改善箇所説明図①

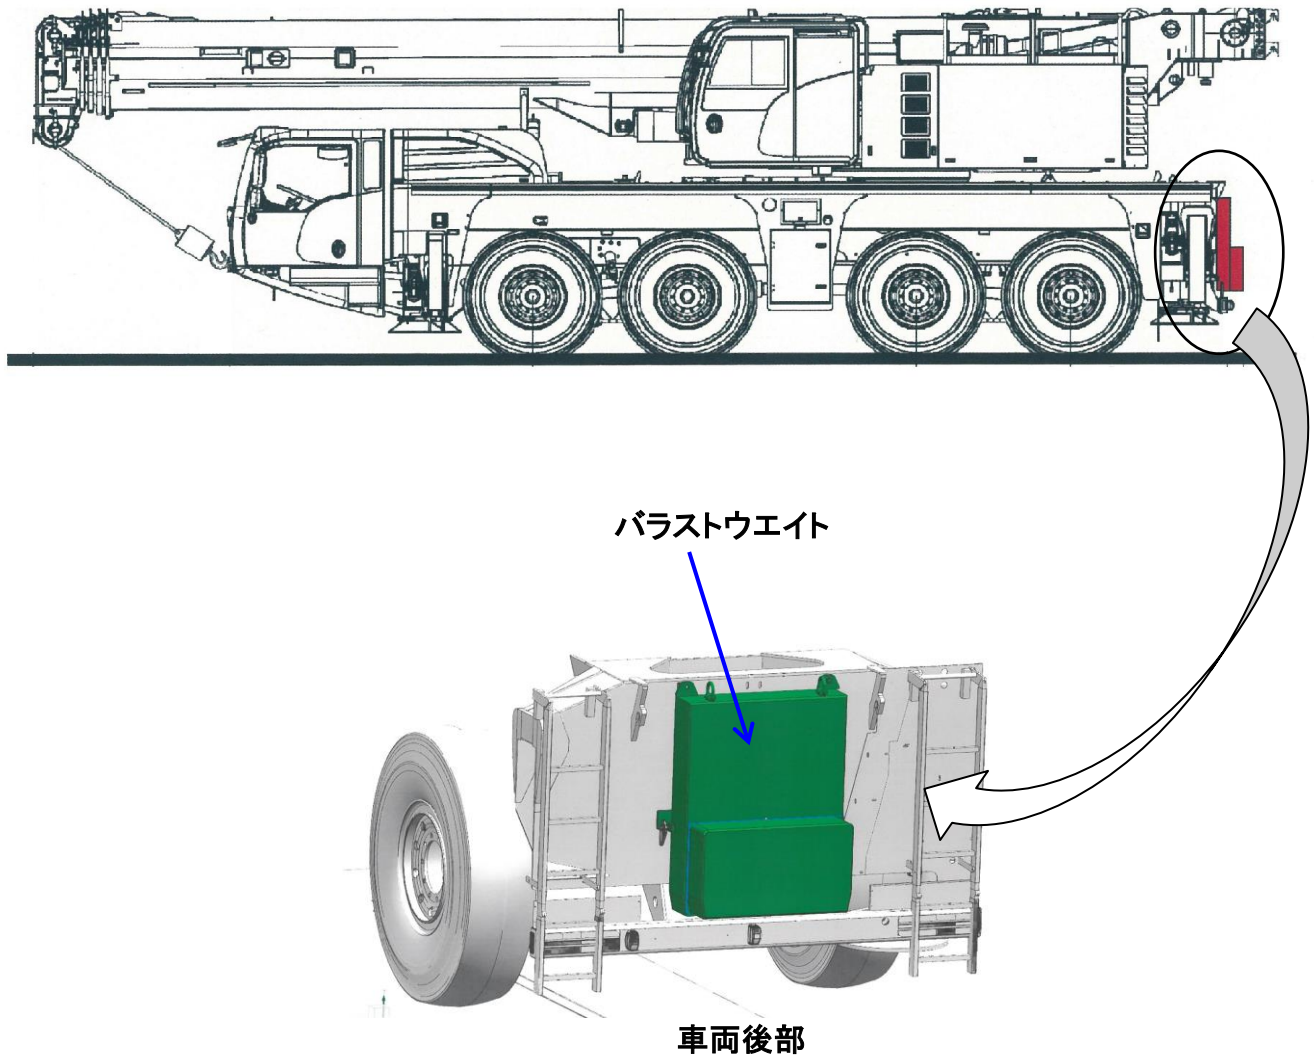
誤った重心の高さにより最大安定傾斜角度を計算したため、最大安定傾斜角度が30度未満となり、保安基準第5条に定める基準を満足していない。

改善の内容：全車両、最大安定傾斜角度が30度以上となるようバラストウェイトを取り付ける。

識別：追加したバラストウェイトの有無により識別する。
